改善箇所説明図

基準不適合発生箇所

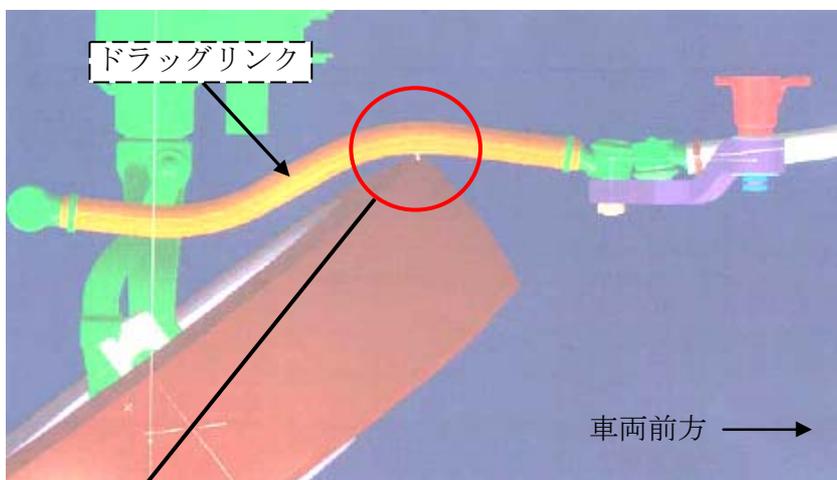
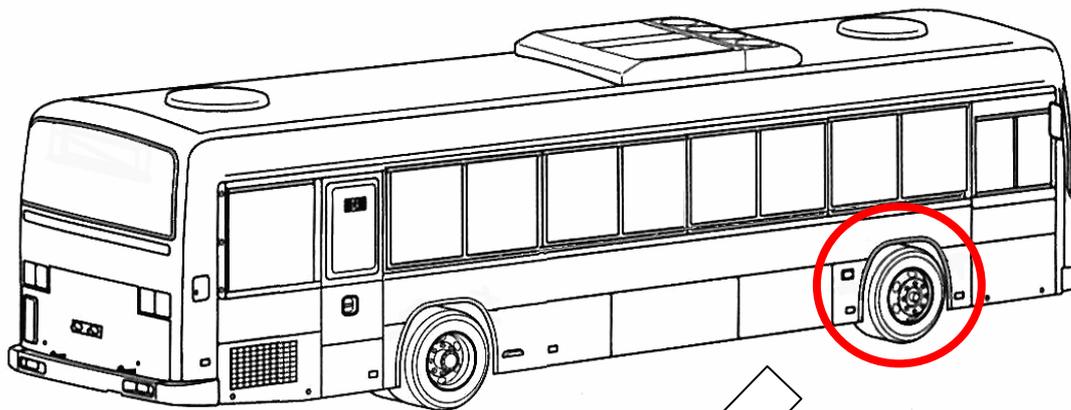
乗合バスのタイヤの切れ角が不適切なため、スタッドレスタイヤを装着し、ハンドルを最大限度まで切った状態で段差を通過した場合、タイヤがドラッグリンクと接触することがある。そのため、そのままの状態で使用を続けると、接触部分に錆が発生し、最悪の場合、当該リンクが折損して、操舵ができなくなるおそれがある。

改善の内容：全車両、コーションラベルを運転席横に貼付する。なお、ドラッグリンクに干渉痕がある場合は、新品と交換するとともに、切れ角ストッパを調整する。

識別：運転席横車外点検扉に白色ペイントを塗布する。
